**INFORME DE PETICIONES, INCONFORMIDADES E INCONSISTENCIAS
CONSTRUCTIVAS PRESENTADAS EN EL DESARROLLO Y EJECUCION DEL
CONTRATO DE CONSESIÓN BAJO EL ESQUEMA DE APP No 015 DE 2015,
PASTO – RUMICHACA EN LOS SECTORES DE EL PEDREGAL, PILCUAN LA
RECTA, PILCUAN VIEJO, EL MACO, DEL MUNICIPIO DE IMUÉS
DEPARTAMENTO DE NARIÑO.**

A continuación nos permitimos relacionar de manera detallada con sus sectores, descripción y registro fotográfico de las inconformidades manifestadas por los pobladores de los sectores de El Pedregal, Vereda Pilcuan La Recta, Pilcuan Viejo, El Maco del Municipio de Imués (N). Las cuales están en el área de influencia de la construcción del proyecto de doble calzada Pasto – Rumichaca.

Registro fotográfico alcantarilla que hace su descarga en plena vía pavimentada de acceso al Municipio de Funes y acceso al centro de salud de la vereda Pilcuan Viejo del municipio de Imués (N).

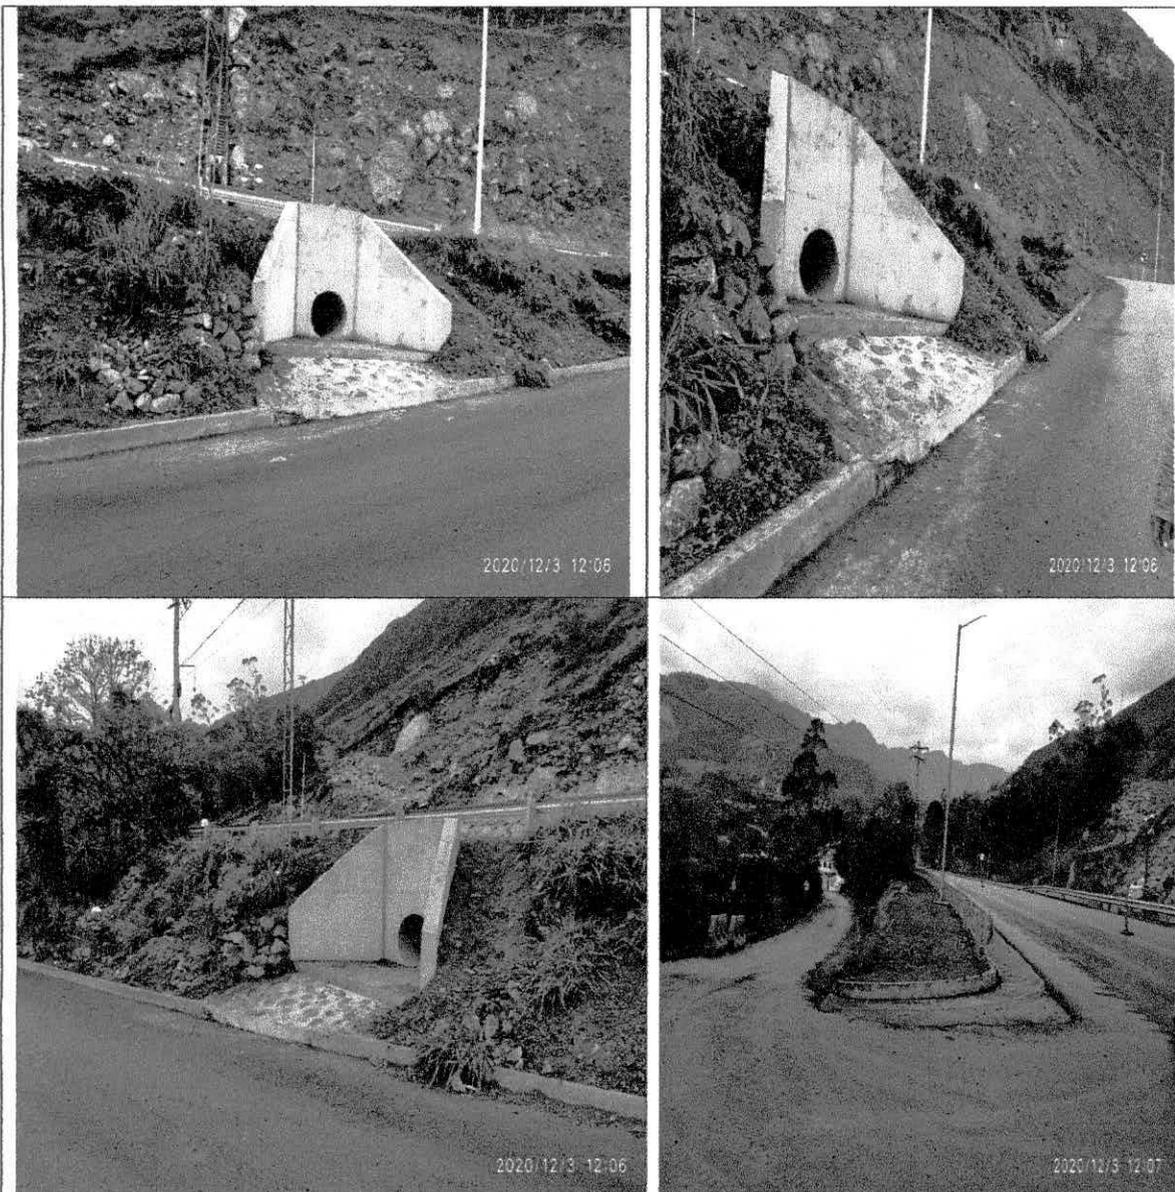
- 2) Uno de los problemas más relevantes y evidentes es la construcción de una alcantarilla de gran diámetro que hace el descole y hace su descarga en plena vía pavimentada de acceso al Municipio de Funes y vía de acceso al centro de salud de la vereda Pilcuan Viejo. Solicitamos corregir este error técnico y se restablezca el normal y buen funcionamiento de la vía en mención. De lo contrario en esta vía pavimentada reposara barro y piedras que obstaculizaran su acceso.

Registro fotográfico predio que impide la continuidad de la calle y camino angosto por donde transita actualmente la población de la vereda Pilcuan Viejo del municipio de Imués (N).

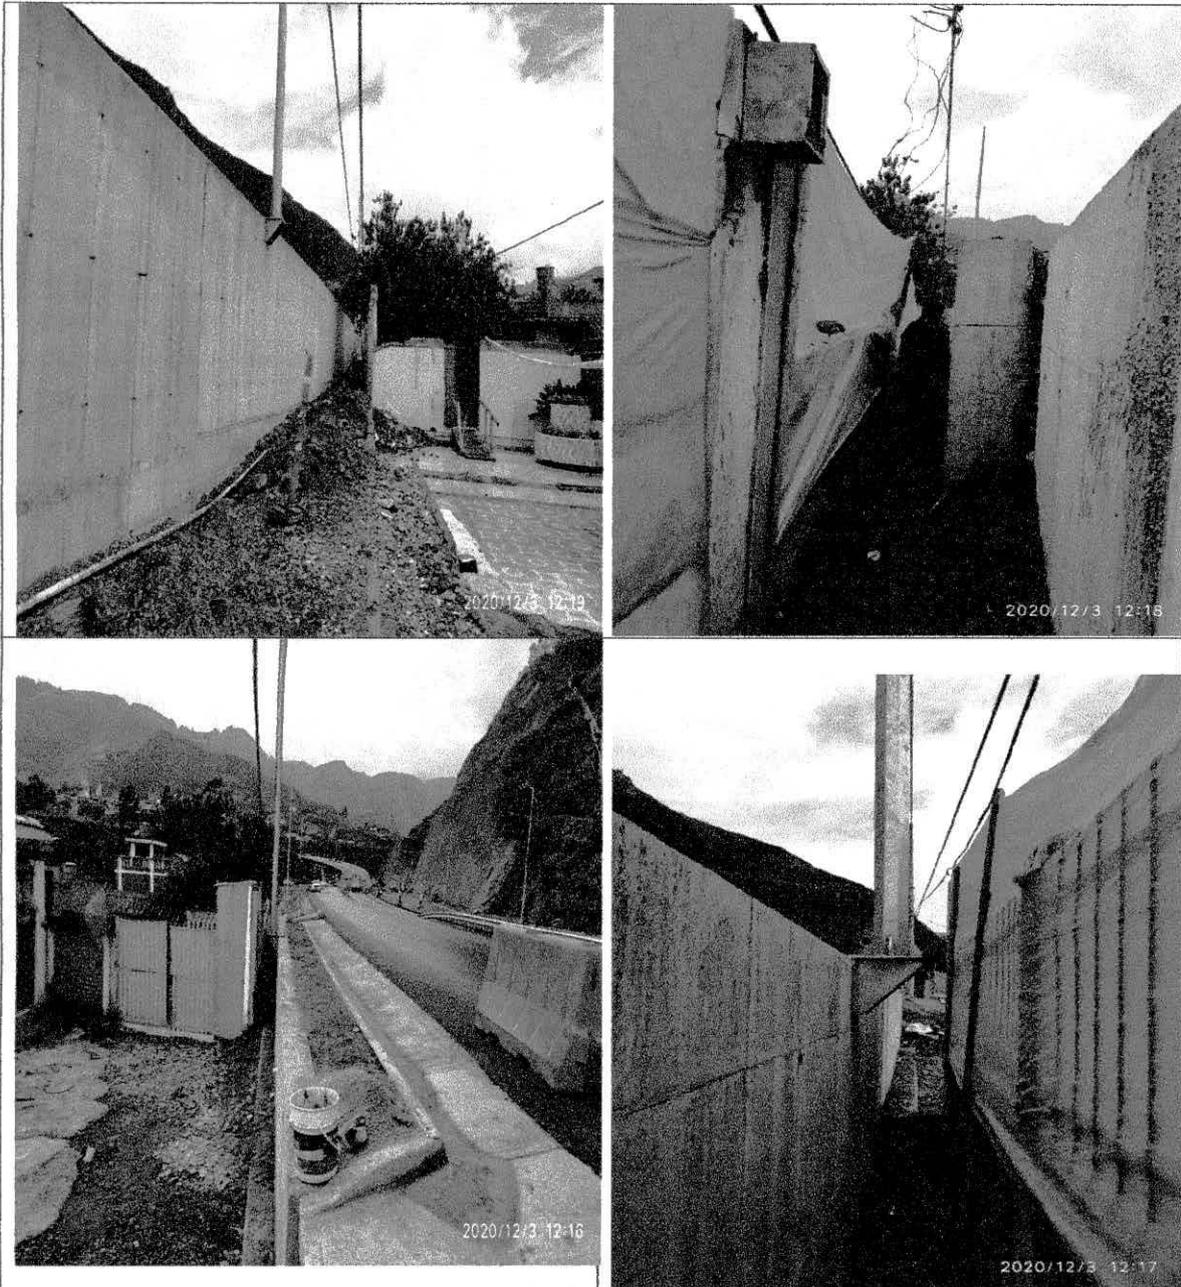
- 3) Se solicita realizar la gestión pertinente en la compra de un predio que obstaculiza e impide la continuidad de la vía de acceso a viviendas que están ubicadas en la parte baja de la vía. En la actualidad los pobladores están sometidos a pasar por un camino angosto, que se presta para que delincuentes se aprovechen de la población que transita por el lugar.
